INFORME TÉCNICO DE FISCALIZACIÓN AMBIENTAL

PROYECTO MINERO ATACAMA KOZAN

DFZ-2020-173-III-RCA

SEPTIEMBRE 2020

Extracto Plano Acueducto (3070-HI-PLA-006_1)

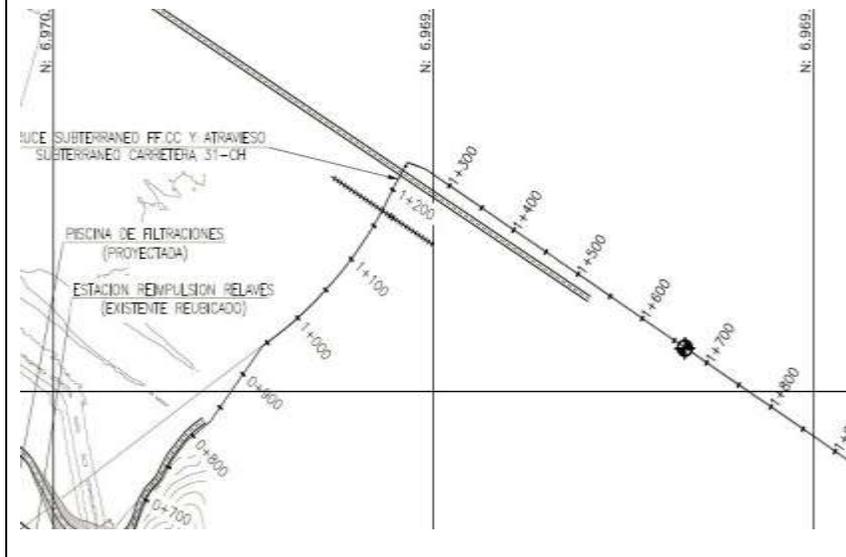
Ahora, de la revisión y análisis realizado, utilizando la información aportada por el Titular durante el presente proceso de fiscalización ambiental y a lo declarado durante el proceso de evaluación ambiental de la "Continuidad Operacional de Faena Minera Atacama Kozan", se observa que el trazado del acueducto, informado en el plano "As Built Acueducto" (ver Anexo N°1 del presente documento), contempla el cruce de dos cauces artificiales, uno denominado "Canal Mal Paso", emplazado entre el punto 9+500 y el punto 9+800 del acueducto, y un segundo ubicado entre los puntos 11+400 y 11+500, sin embargo, no se identifica el nombre del canal interceptado. Al respecto señalar que, solamente el cruce del cauce artificial denominado Canal Mal Paso, ha sido informado en los procesos de evaluación ambiental (RCA N°109/2018) y el actual seguimiento ambiental.

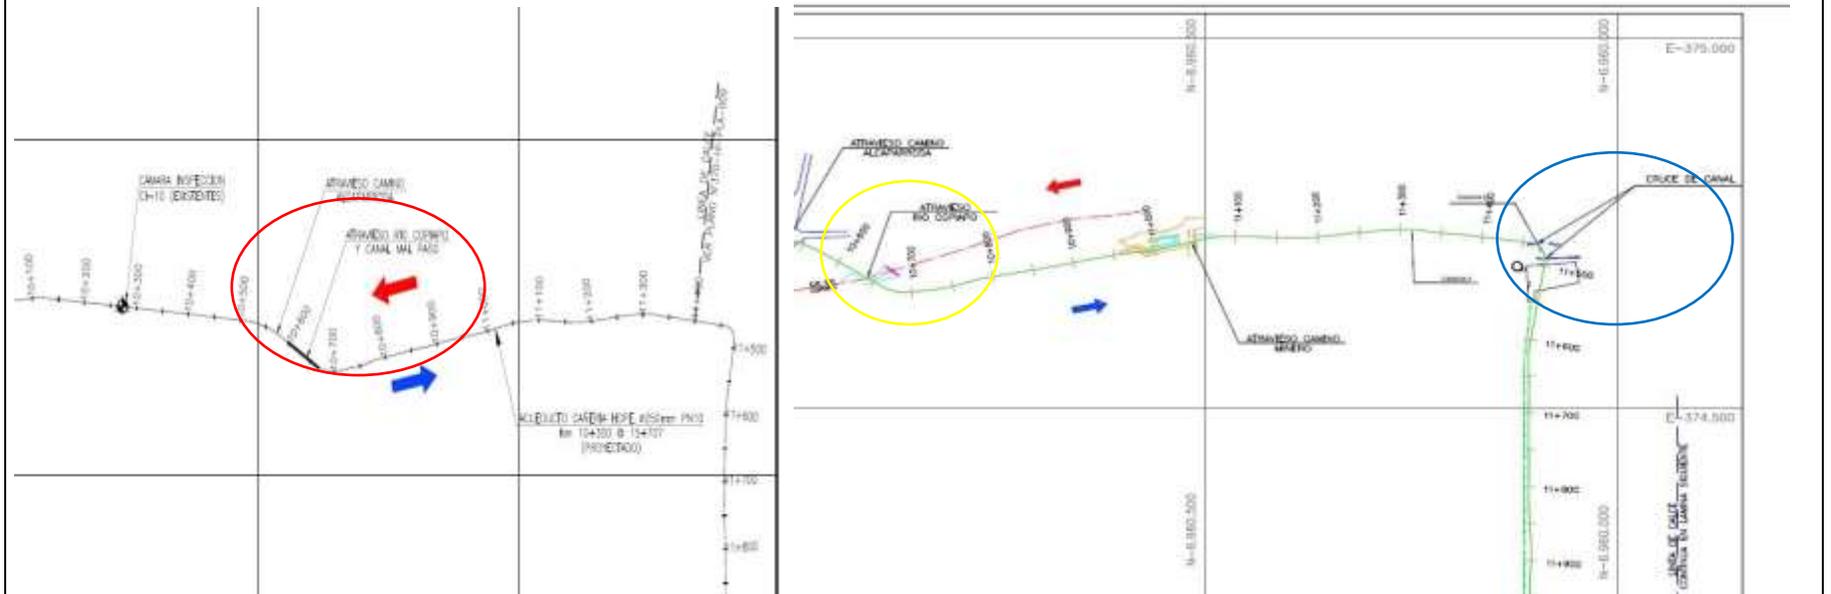
- *Excavación para construir el dado de hormigón.*
- *Excavación aguas arriba para los colchones de gaviones a instalar.*
- *Excavación zona gaviones aguas abajo del dado de hormigón.*
- *Excavaciones lateral para colocación de enrocado”.*

Al respecto se solicita que el Titular especifique sobre el estado de ejecución de las actividades señaladas precedentemente, puesto que las labores descritas, configuran como modificaciones e intervenciones de cauces naturales que requieren contar con la aprobación previa por parte de este Servicio, conforme establece el artículo 41 y 171 del Código de Aguas. Efectuada una revisión en el Catastro Público de Aguas de la Dirección General de Aguas, a la fecha no existen registros de ingreso proyectos por parte del Titular relacionados a esta materia”.

Registro 14.

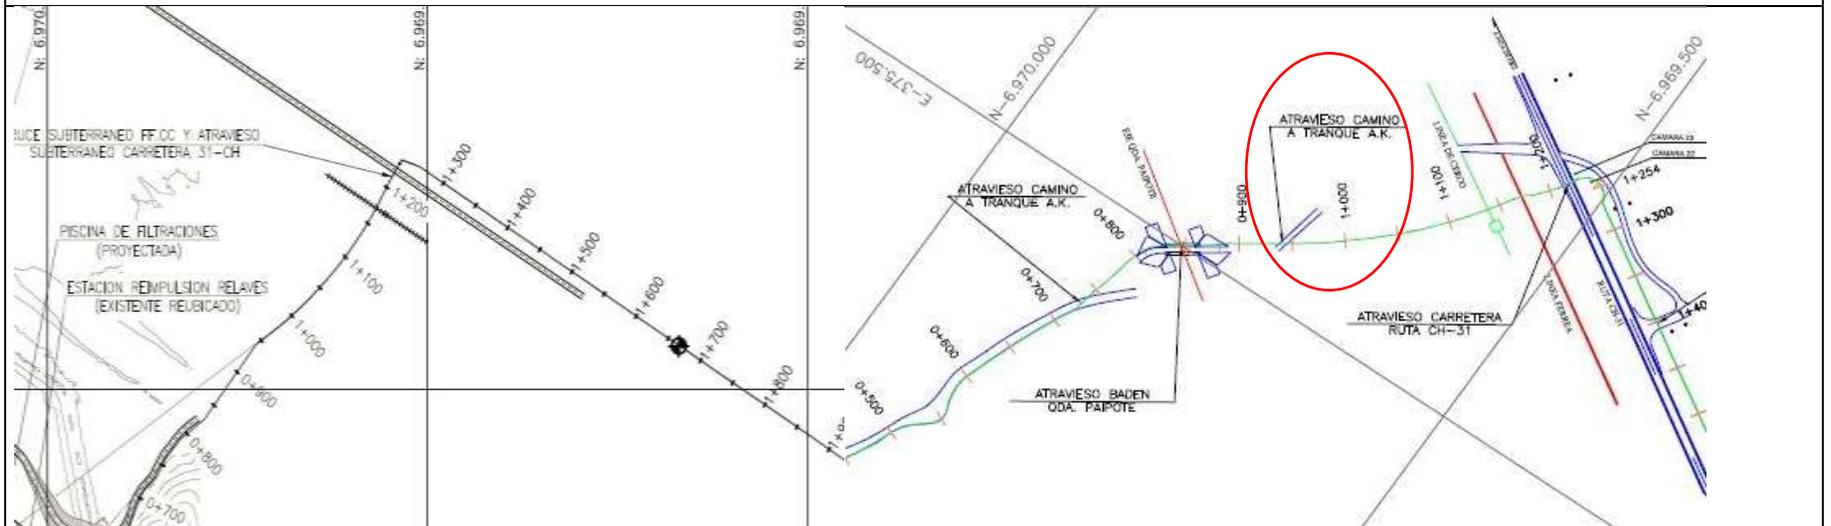
Descripción del medio de prueba: Imagen izquierda: Plano presentado en Adenda 1 Proyecto Continuidad Operacional, donde no se observa en tramo 0+900 y 1+000 ningún atraveso. Imagen derecha: Plano presentado por titular en proceso de fiscalización, donde se observa en tramo 0+900 y 1+000 atraveso camino a Tranque, el cual sería soterrado (círculo rojo).
